7項目の反映に伴う 保安規定の変更について (コメント回答)

2020年8月5日
東京電力ホールディングス株式会社

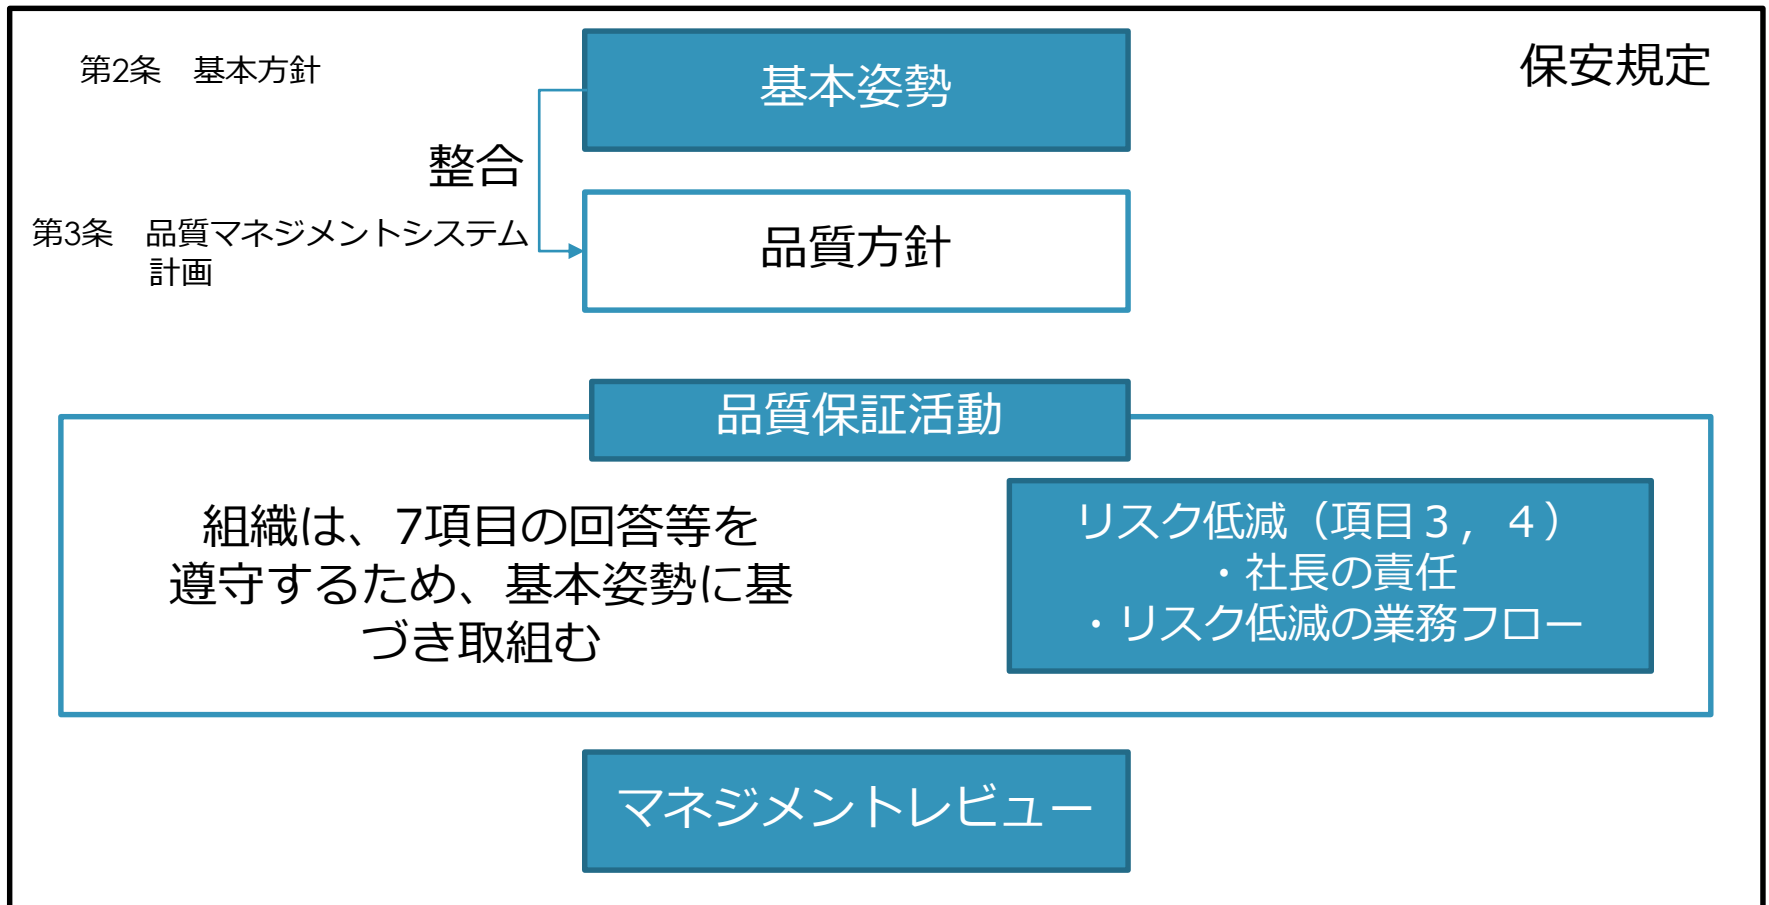
② 7つの約束等が確実に履行されるよう東京電力自らPDCAを回して業務を継続的に改善することは望ましいと考えている。その上で、東京電力は、このような継続的改善を実現するために2. のような申請内容とした（その際、7つの約束等を「原子力事業者としての基本姿勢」という一般的な言葉に置き換えた）と説明しているところ、このような論理構成及び表現が適当なのかどうかについて、議論が必要と考えている。

- ・ 当社は、7項目の回答等を遵守するため、主体性をもって取り組むとともに、将来にわたって改善を加えながら取り組む。
- ・ そのため、保安規定の条文においては定めた基本姿勢に基づき、品質保証活動にて具体的な取組に展開し、社長が実施するマネジメントレビューを通じて、継続的にPDCAを回していくこととする。
- ・ この仕組みを次ページの図にて示す。また、この仕組みを第3条品質マネジメントシステムにて展開するため、記載すべき事項を下記の通り整理した。

- ・ **社長は**、組織が7項目の回答等を遵守するため**基本姿勢を定める**。
- ・ **社長は**、組織に対し基本姿勢を履行するため、**品質保証活動を通じて取り組む**ことを確実にする。
- ・ **社長は**、組織の活動状況を把握し、**マネジメントレビューを実施**するとともに、必要に応じて**経営としての判断**（例、安全への意思決定、資源の提供）を実施する。

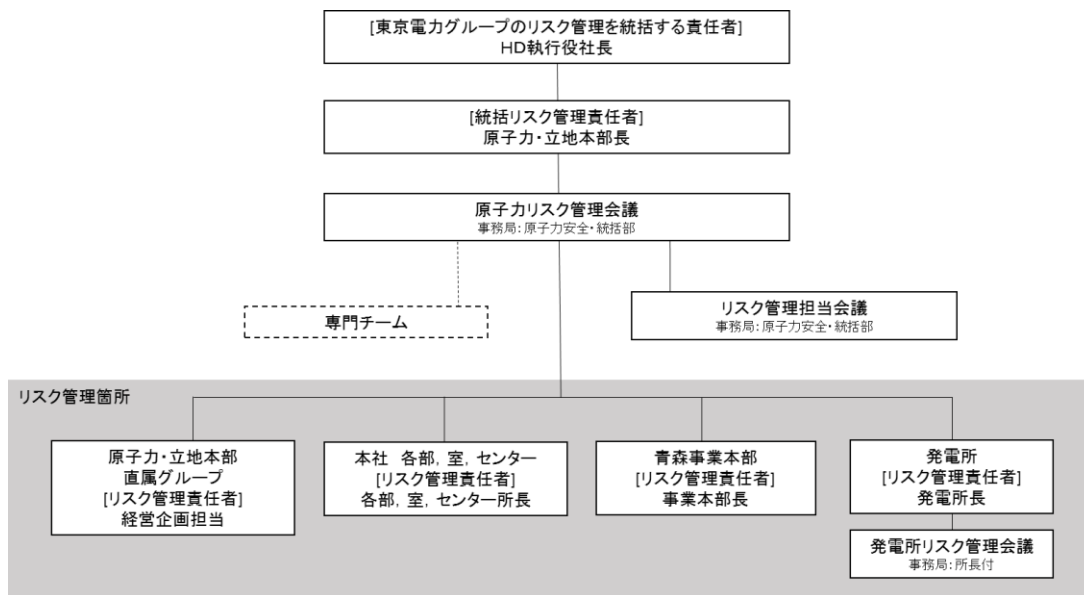
- 保安規定に記載すべき事項は、社長が法的責任を果たす、という観点と項目3（安全最優先）の観点から次の通りとした。（詳細は添付資料2参照）
 - ✓ 社長は、重要なリスク情報（不確実・未確定な段階も含む）を把握する。
 - ✓ 社長は、組織に対して業務フロー（マニュアル）を定めさせ、リスクの管理を確実にする。
 - ✓ 重要なリスク情報に対する報告、判断の記録を保管する。
 - ✓ 社長は、重要なリスク情報（不確実・未確定の段階であっても）に対し、安全を最優先した判断を行う。
 - ✓ 社長は、当該リスク情報に対して必要な処置が完了したことの報告を受ける。

法律専門家からは、保安規定変更案及び当社作成のマニュアルを確認し、法律上の責任の観点からご意見をいただいている。

- ✓ 予見可能性の観点から、報告を受ける（知る）ことが重要である。
- ✓ 更に報告する仕組みや記録の作成が定められ実行することで、責任が高まったといえる。

別添 2 : 重要なリスク情報への対応

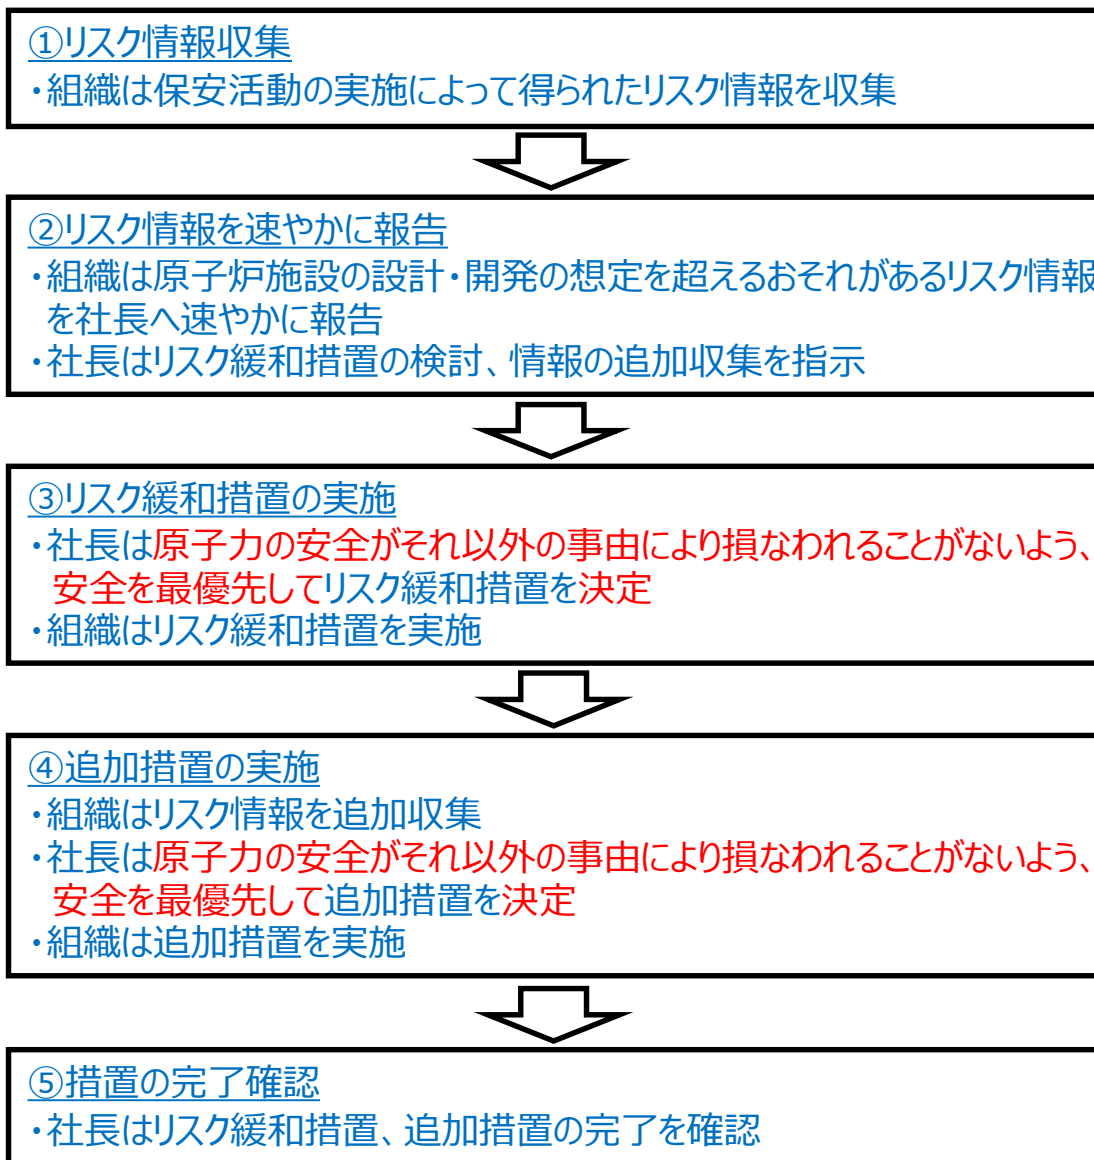
③上記に加え、7つの約束等の遵守を担保するため、少なくとも項目3（安全性追求を優先）と項目4（不確実・不確定なリスクへの取組）の遵守を担保する以下の取組について、保安規定本文に個別にかつ具体的に明記することを求めたいと考えている。

－経営責任者が的確な判断ができるようリスク情報等が報告され、その情報等に基づきそのリスクを顕在化させないための措置を実施することができる体制や業務フロー

別添2に基づき、社長が把握した重要なリスク情報（不確実・未確定な段階を含む）に対して必要な措置を実施し、その記録を維持する（4.2.4参照）。

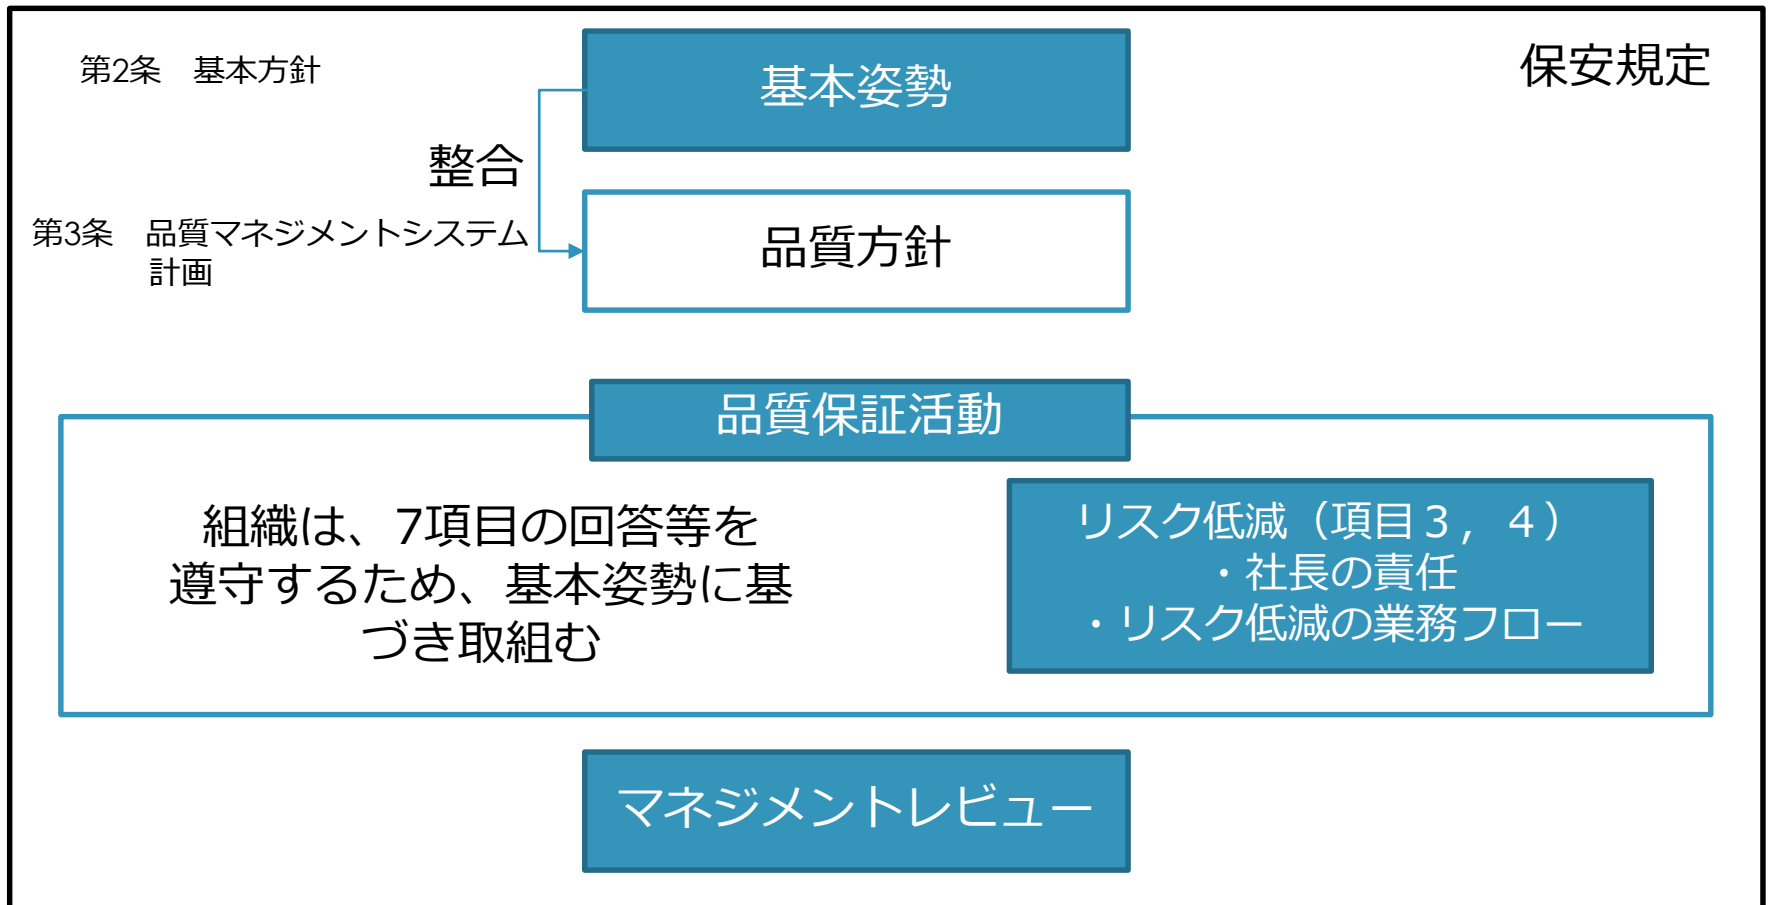
⑦保安規定には基本姿勢という形で記載があるが、7つの約束等をどう守っていくのかというのが明確でない。特に項目3, 4に関連して社長の責任がどこにあるのかをわかるように記載していただくことが必要。

・第2条基本方針に7項目の回答等を遵守することを直接記載することで明確にする。

・当社は、7項目の回答等を遵守するため、主体性をもって取り組むとともに、将来にわたって改善を加えながら取り組む。

・そのため、保安規定の条文においては定めた基本姿勢に基づき、品質保証活動にて具体的な取組に展開し、社長が実施するマネジメントレビューを通じて、継続的にPDCAを回していくこととする。
